הנדון: מכלז פומבי מי' 4/2025 – עבודות שדרוג מגרש ספורט במושב משואות יצחק

מענה לשאלות הבהרה

מכרז פומבי מס' 4/2025 עבודות שדרוג מגרש ספורט במושב משואות יצחק ינואר 2025

2- מיקום המגרש לביצוע:

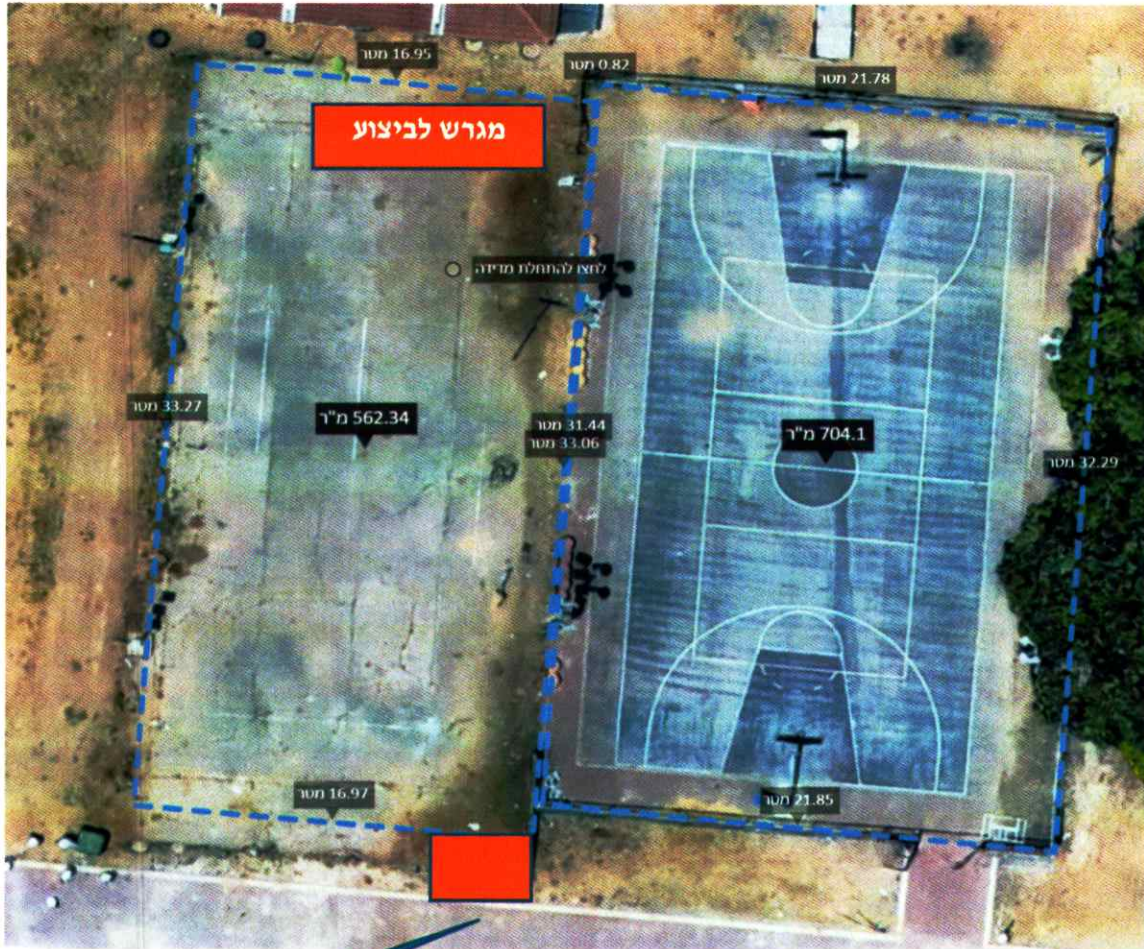
תוספת 20 מ"ר אבן
משתלבת בכניסת שער
חירום/תפעול

- 1- יישום משטח האספלט יבוצע בשתי שכבות ע"פ הפרוט הבא : שכבה ראשונה מיישרת בעובי 4 סמ' אספלט 1/2, שכבה עליונה בעובי 3 סמ' אספלט 1/3 בעובי 3 סמ' , סה"כ מבנה שכבות אספלט עובי כולל 7 סמ'.
- 2- נדרש ביצוע לתוספת אבן משתלבת בשטח כולל של כ- 20 מ"ר לטובת חיבור הכניסה בין הכביש לכניסת שער תפעול/חירום למגרש.
